**AVIS RELATIF À LA PROTECTION
CONTRE LES EVENTUELS EFFETS NOCIFS ET NUISANCES
PROVOQUÉS PAR LES RAYONNEMENTS NON IONISANTS
GÉNÉRÉS PAR DES ANTENNES ÉMETTRICES STATIONNAIRES**

Commune : LIEGE - Exploitant : ORANGE

Référence exploitant : 746L1_1 / 30478L1_2 / 40478L1_1 / 50478L1_1

Rapport n° 1224 / 2025

Figure 1 : Vue en plan des lieux de séjour et des points de contrôle

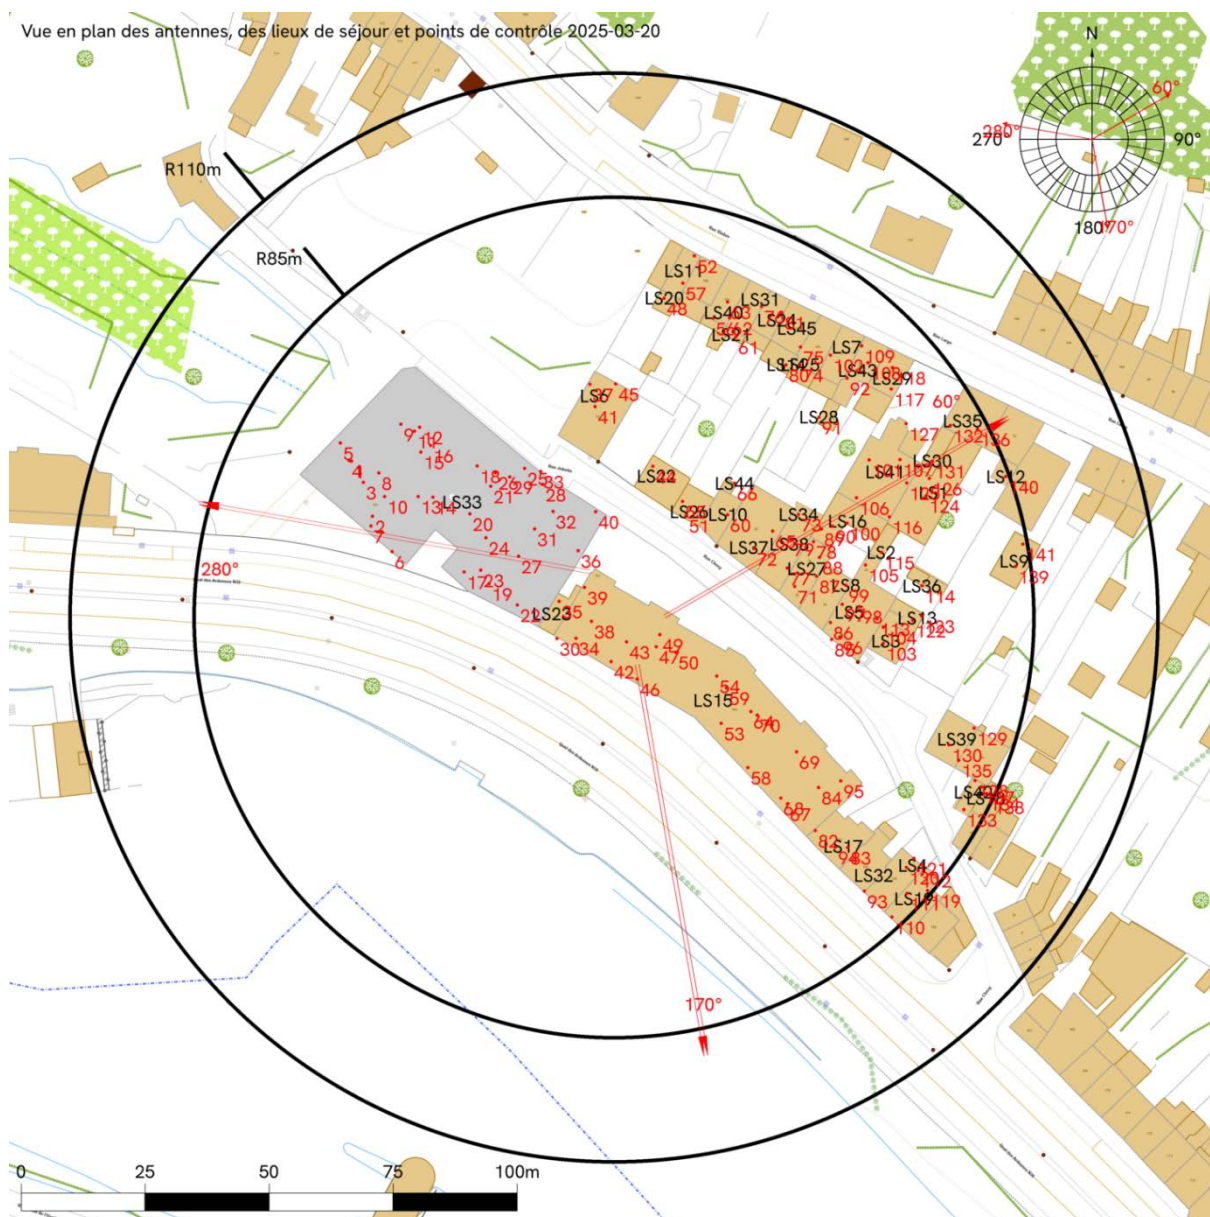
- le numéro du point de contrôle repris sur un des plans de la figure 1;
- le numéro du LS dans lequel se trouve le point de contrôle de la 1^{ère} colonne ;
- l'atténuation d'obstacle prise en compte pour le calcul de l'indice d'exposition dans le LS ;
- le résultat du calcul de l'indice d'exposition.

N° point de contrôle	LS	Atténuation (dB)	Indice d'exposition relatif à la limite par installation IE_i
132	LS35	3,0	0,655
136	LS35	3,0	0,601
117	LS29	3,0	0,556
118	LS29	3,0	0,525
108	LS43	3,0	0,483
109	LS7	3,0	0,461
92	LS43	3,0	0,449
102	LS7	3,0	0,423
58	LS15	10,0	0,345
131	LS30	3,0	0,310
53	LS15	10,0	0,257
81	LS24	3,0	0,254
76	LS31	3,0	0,250
75	LS45	3,0	0,249
64	LS15	10,0	0,227
70	LS15	10,0	0,227
68	LS15	10,0	0,224
67	LS15	10,0	0,206
140	LS12	3,0	0,182
69	LS15	10,0	0,172
63	LS40	3,0	0,160
141	LS9	3,0	0,158
126	LS1	3,0	0,157
82	LS15	10,0	0,152
74	LS25	3,0	0,151
62	LS40	3,0	0,151
84	LS15	10,0	0,145
52	LS11	3,0	0,141
57	LS11	3,0	0,138
139	LS9	3,0	0,132
56	LS40	3,0	0,131
124	LS1	3,0	0,130
127	LS41	3,0	0,130
95	LS15	10,0	0,117
59	LS15	10,0	0,090

Figure 2 : Vue en plan des installations d’antennes dans un rayon de 300 mètres autour de l’installation faisant l’objet de la demande d’avis

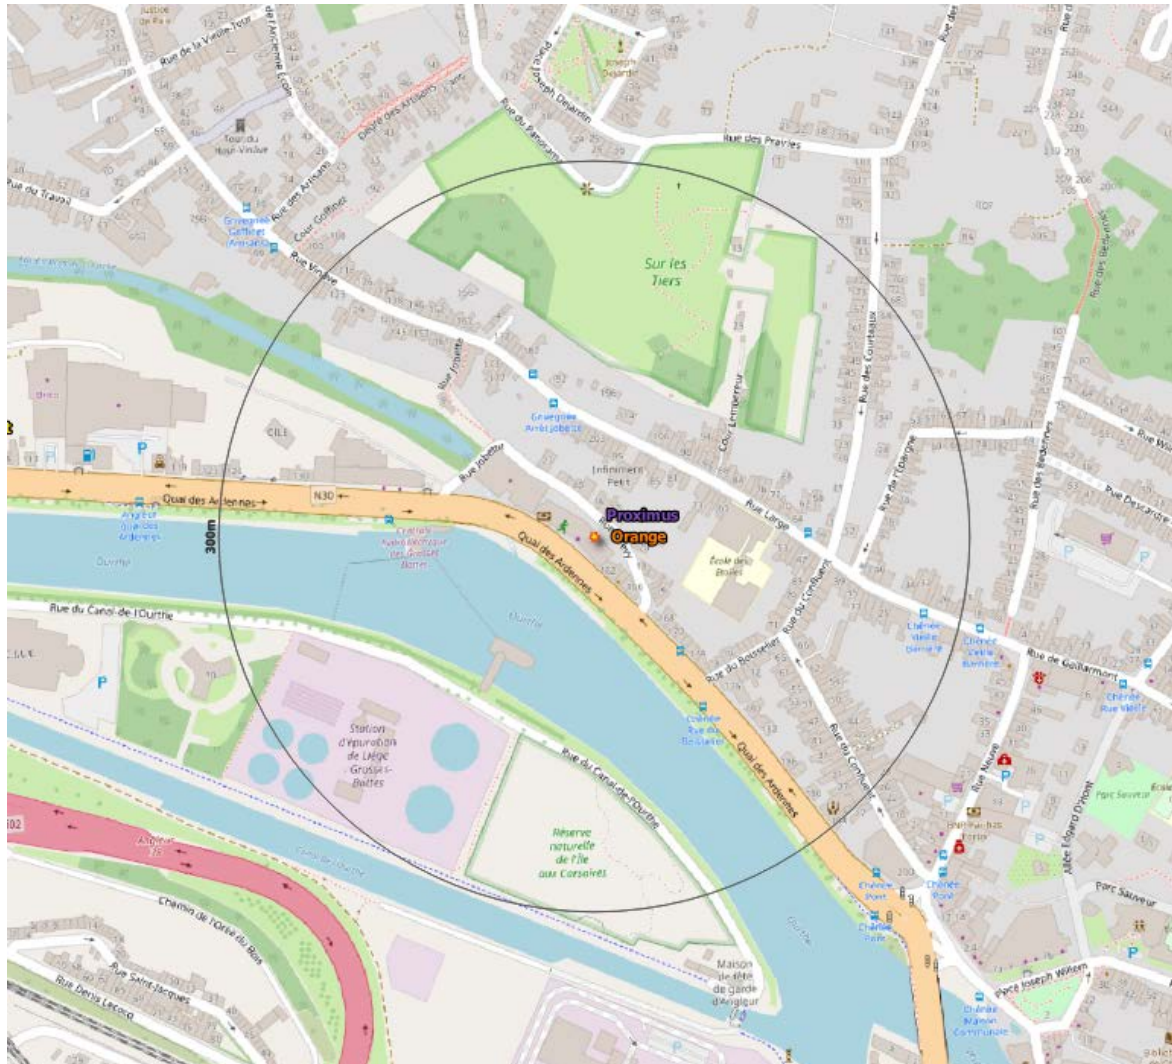
Le plan en projection verticale de la figure 2 indique la localisation des installations d'antennes émettrices stationnaires visées par le décret et situées dans un rayon de 300 mètres autour de l'installation référencée dans le paragraphe 2 et localisée au centre du cercle. Les données de localisation de ces antennes et les avis correspondant sont accessibles via le cadastre en ligne des antennes émettrices stationnaires⁸. Les installations prises en compte dans l'évaluation du respect de la limite cumulative sont les installations d'antennes émettrices déclarées en service par l'exploitant à la date du présent avis, à l'exception de l'installation référencée dans le paragraphe 2 et éventuellement d'autres installations ayant fait l'objet d'une demande d'avis à la même date et qui sont situées à l'intérieur de la zone de 300 mètres de rayon.

- il y a au plus 4 installations d'antennes émettrices stationnaires présentes dans la zone d'évaluation de 300 mètres de rayon représentée dans la figure 2, y inclus l'installation référencée dans le paragraphe 2 : la limite cumulative définie à l'article 4, §2 du décret est nécessairement respectée dans les lieux de séjour à l'intérieur de la zone d'évaluation de 300 mètres de rayon ;

Compte tenu des considérations ci-dessus, il apparaît que l'intensité du rayonnement électromagnétique généré, dans les lieux de séjour situés dans un rayon de 300 mètres autour de l'installation référencée dans le paragraphe 2, par l'ensemble des antennes émettrices stationnaires de l'ensemble des exploitants du même site d'antennes émettrices stationnaires respecte la limite fixée à l'article 4, § 2 du décret.
